Numero FAQ: 15-009

Prescrizioni antincendio AICAA, edizione 2015

15-15 / Distanze di sicurezza antincendio Strutture portanti Compartimenti tagliafuoco

Tema: Condizioni d'impiego per i dispositivi di chiusura

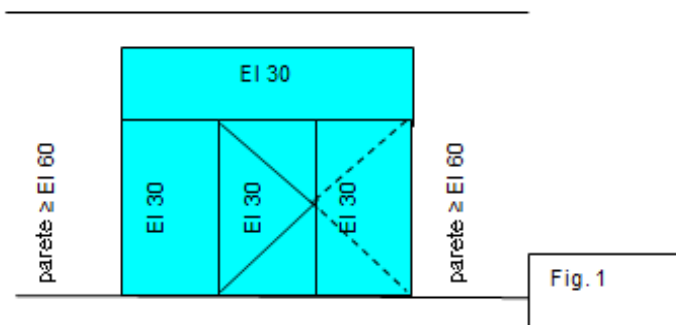
Le chiusure antincendio possono essere formate da una singola porta, ma anche da una porta con delle rispettive parti laterali e superiori. Queste costruzioni con più componenti vengono esaminate come dispositivi di chiusura secondo la SN EN 1634-1 e classificate con una resistenza al fuoco unitaria secondo la SN EN 13501-2. Simili costruzioni ricevono su questa base un riconoscimento AICAA.

A quali condizioni si possono impiegare simili dispositivi di chiusura nelle pareti con una resistenza al fuoco maggiore di quella del dispositivo di chiusura?

I dispositivi di chiusura con una resistenza al fuoco unitaria tuttavia inferiore a quella della parete (Fig.1) sono ammessi ai seguenti presupposti:

- Dispositivo di chiusura unitario tipo porta (porta (dispositivo mobile) con componente laterale e superiore (dispositivi fissi)) esaminato secondo la SN EN 1634-1 e classificato secondo la SN EN 13501-2 (riconoscimento AICAA);
- All'interno delle dimensioni ammesse secondo il riconoscimento, i dispositivi di chiusura con componenti fisse possono essere installati fino ad una superficie complessiva di 9 m² con i requisiti ridotti di resistenza al fuoco delle porte;
- Come chiusure singole (equivalenti a porte), non come impiego in serie (in sostituzione delle pareti).
